De: Ville de Buc <nepasrepondre@villedebuc.fr>
Envoyé: mardi 15 octobre 2024 20:55
À: Urbanisme
Objet: Formulaire - Observation - Modification du PLU

Objet : Observations concernant le projet de modification du PLU et les ajustements prévus de l'OAP7 dans le secteur UP7 - Demande de repositionnement de l'immeuble collectif

Objet: Observations concernant le projet de modification du PLU et les ajustements prévus de l'OAP7 dans le secteur UP7

Périmètre de l'OAP4

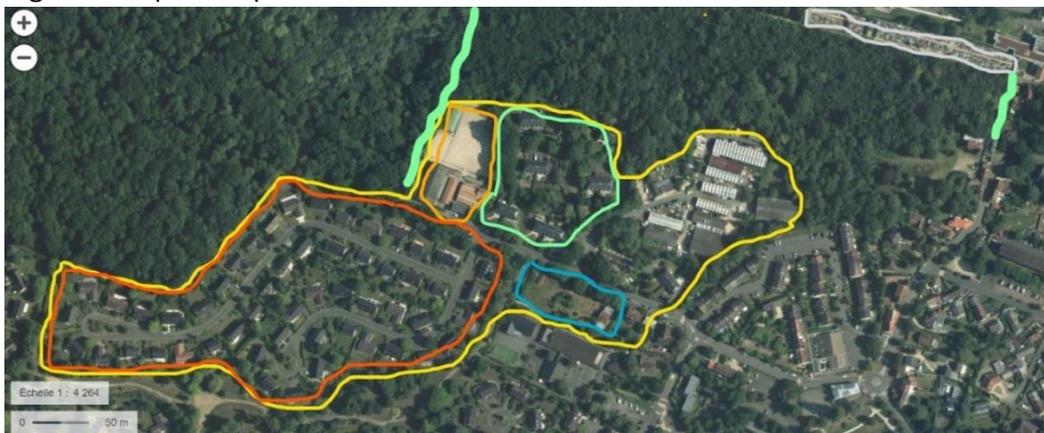
60 à 70 logements étaient annoncés sur l'ensemble du secteur de l'OAP4 qui s'étendait sur une superficie plus importante (voir ci-dessous les 2 figures périmètre OAP4 et périmètre OAP7 projetée)

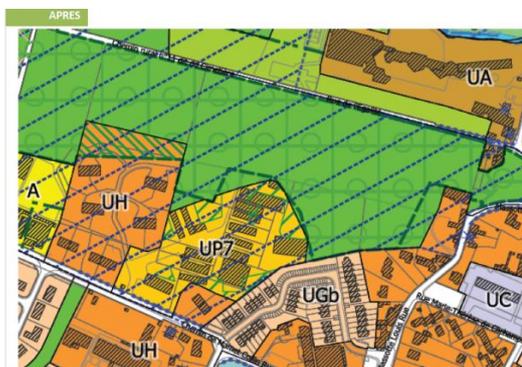
Nous ne pouvons qu'approuver et soutenir l'évolution du dispositif réglementaire visant à réduire la superficie de la zone U (urbaine) et augmenter la superficie de la zone N (naturelle) ainsi que son classement en Espace Boisé Classé (EBC) dans l'OAP7. Mais l'objectif annoncé de maintien d'espaces arborés n'est pas suffisant. L'EBC annoncé devrait à minima retrouver sa superficie définie au zonage du PLU de 2006.

Il faut vérifier si la prévision d'aménager 55% de la surface totale du terrain en espaces verts de pleine terre en zone UP7 (zone réglementaire applicable à l'OAP7) est cohérente avec la limitation à 20% d'emprise au sol des constructions à venir.

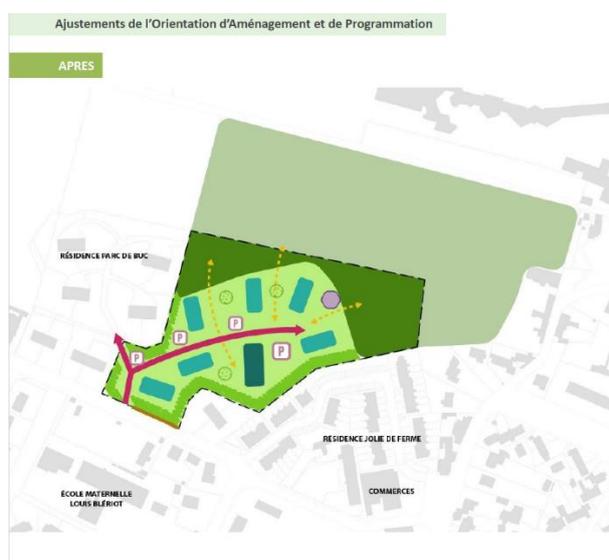
Il convient également de préciser où aboutissent, côté EBC, les cheminements proposés en pointillés jaunes sur la figure du projet ci-dessous.

Zonage au PLU 2006

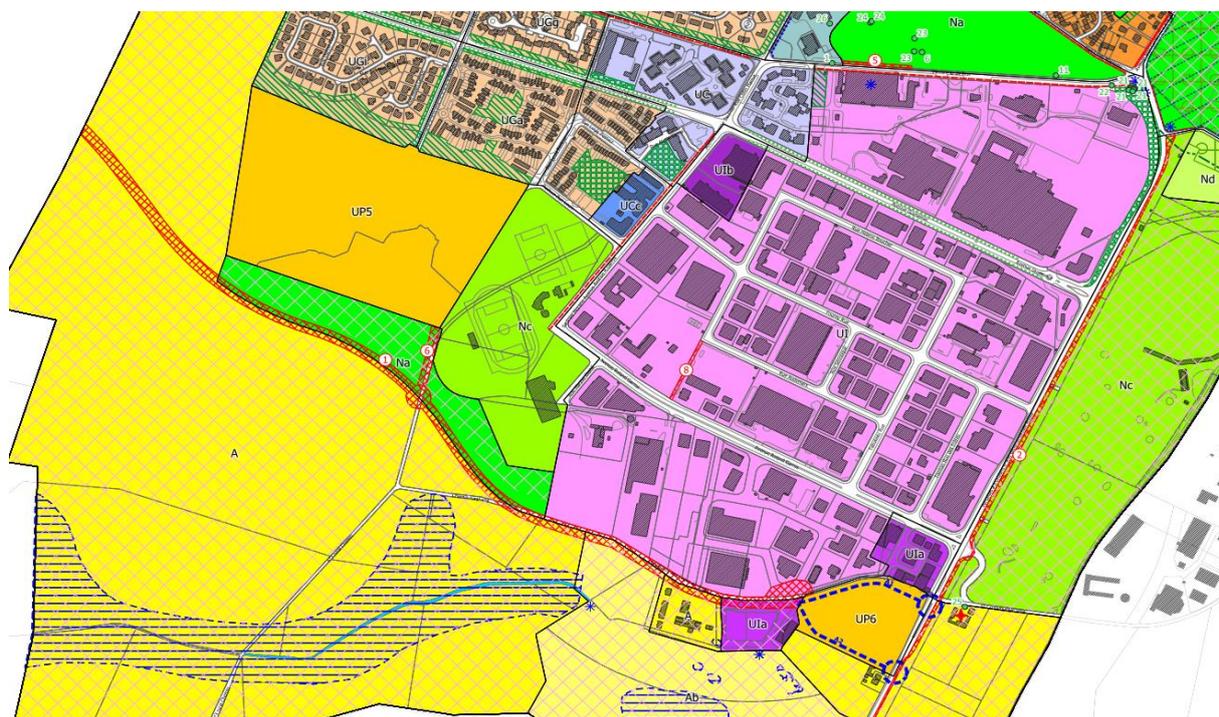
Le lotissement du Parc de Buc (zoné UG au PLU 2006 figure ci-dessus entre le 1N du club hippique et le 1AU de la zone artisanale), devrait retrouver un zonage UG plus compatible avec l'existant en confirmant son caractère résidentiel. La petite parcelle au sud-est de l'OAP7 (entourée jaune dans la partie 1AU sur la figure ci-dessus) au nord du chemin de La Geneste et qui comporte deux maisons jumelles construites sur le même modèle que le lotissement du Parc de Buc devrait être rattachée à cette zone UG. L'EBC, qui avait disparu au PLU 2018, doit intégralement retrouver au minimum sa superficie de 2006 au minimum.

La petite parcelle qui a été détachée de UG en 2018, à l'est le long de la rue Louis Massotte (aussi entourée jaune sur la figure ci-dessus), devrait également retrouver son zonage en UG de 2006, plus compatible avec l'existant.

Le terrain « Pagès » (au sud du chemin de La Geneste, entouré jaune sur la figure ci-dessus) ne devrait pas être intégré dans la zone UH mais retrouver son zonage UG de 2006. La présence d'une zone humide (résidu sans doute de l'étang du Haut Buc) devrait être mentionnée au zonage et les possibilités de construction sur ce terrain réduites par rapport à la zone UH.

Cartouche projet plan de zonage modifié 2024

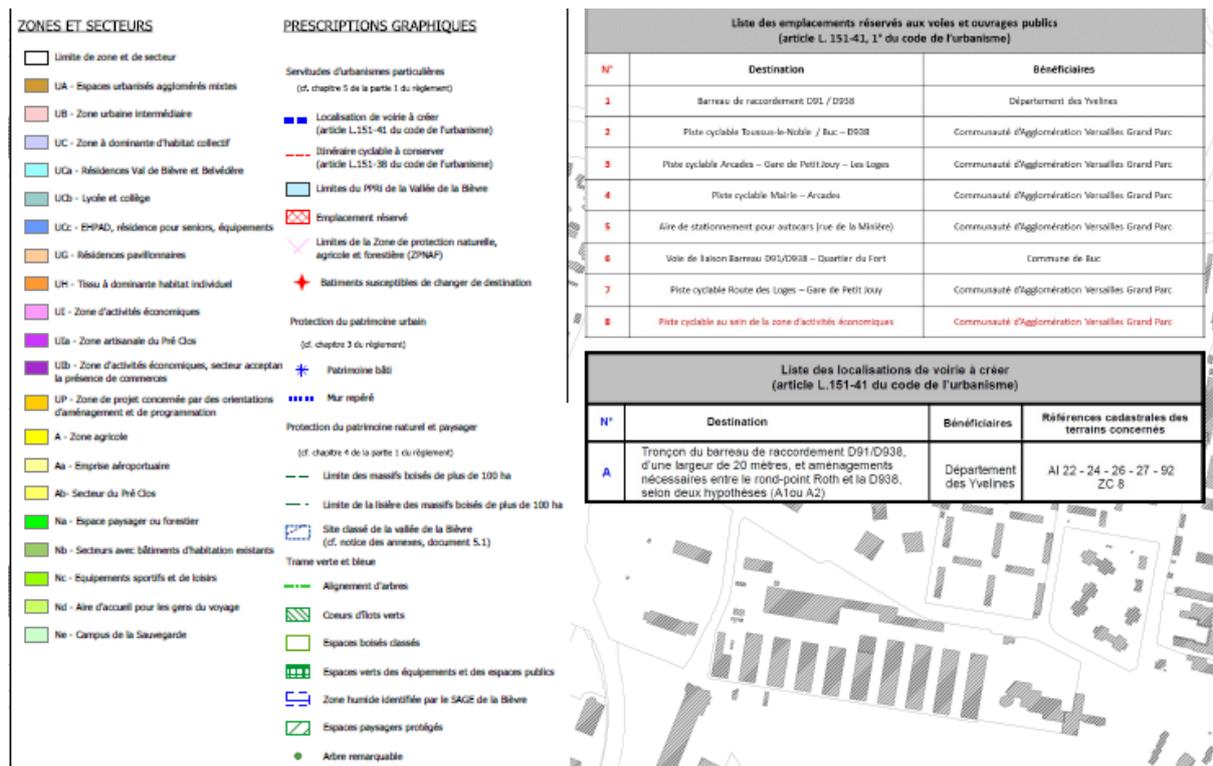
Aucune indication n'est donnée sur le débouché est ou ouest de la sortie carrossable sud unique projetée pour l'OAP5 qui, telle qu'elle est figurée sur le plan ci-dessus est un véritable massacre pour les terres agricoles aujourd'hui cultivées.

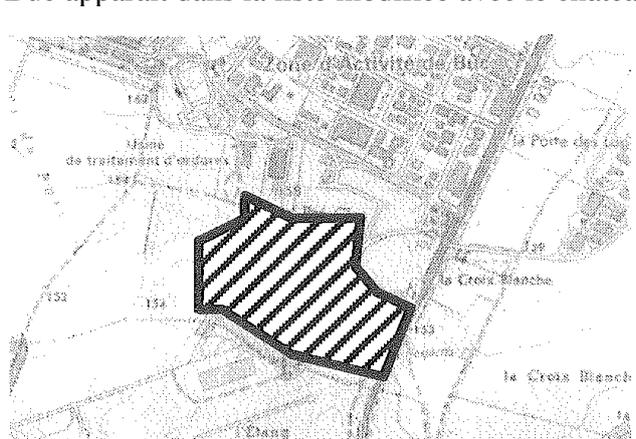
Si le projet actuel de modification vise à mettre la nature en évidence dans cette partie du centre bourg le long de la rue Louis Blériot, plutôt que de démolir le bâti emblématique toujours présent côté impair, ne serait-il pas plus raisonnable, moins coûteux et tout aussi efficace de protéger et d'inciter à remplacer les arbres qui ont disparu dans les petits jardins en façade des maisons bordant la rue juste en face (côté pair) que l'on voit sur la photo ancienne ci-dessous ?

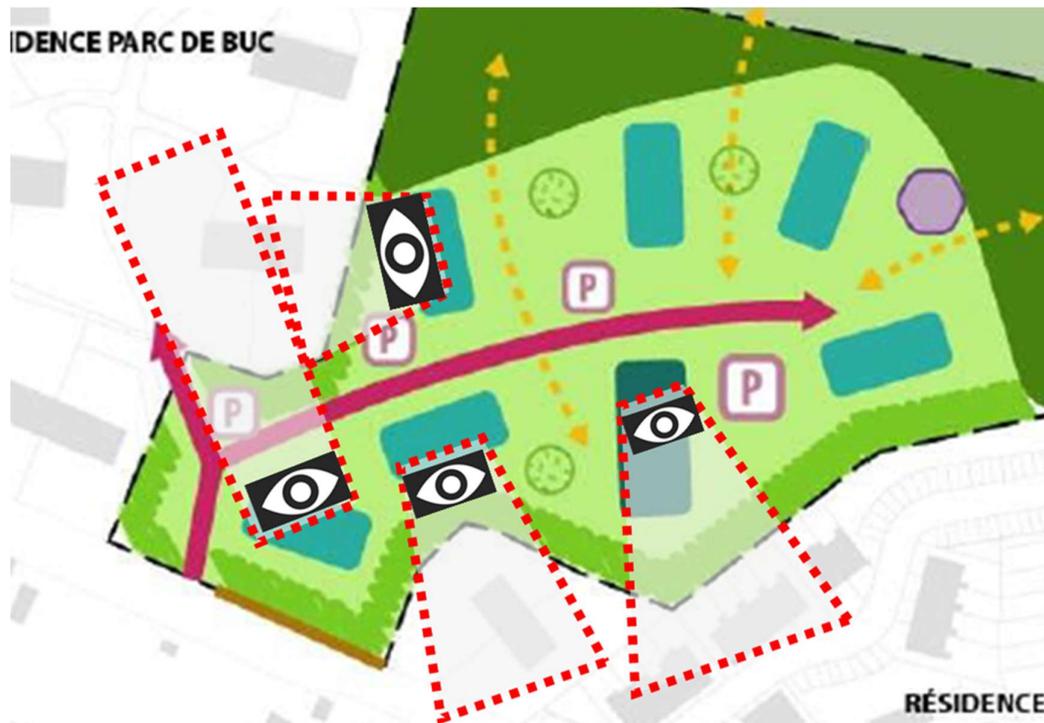
En l'état, la proposition de PLU laisserait l'implantation de bâtiments en R+2 qui prendraient vues sur les terrains avoisinants existants tel que représentés sur le schéma plus bas en rouge. Il est d'ailleurs à noter qu'une autorisation de construction de piscine a été autorisée par PC sur l'un de ces terrains en vue. C'est à en perdre son latin.
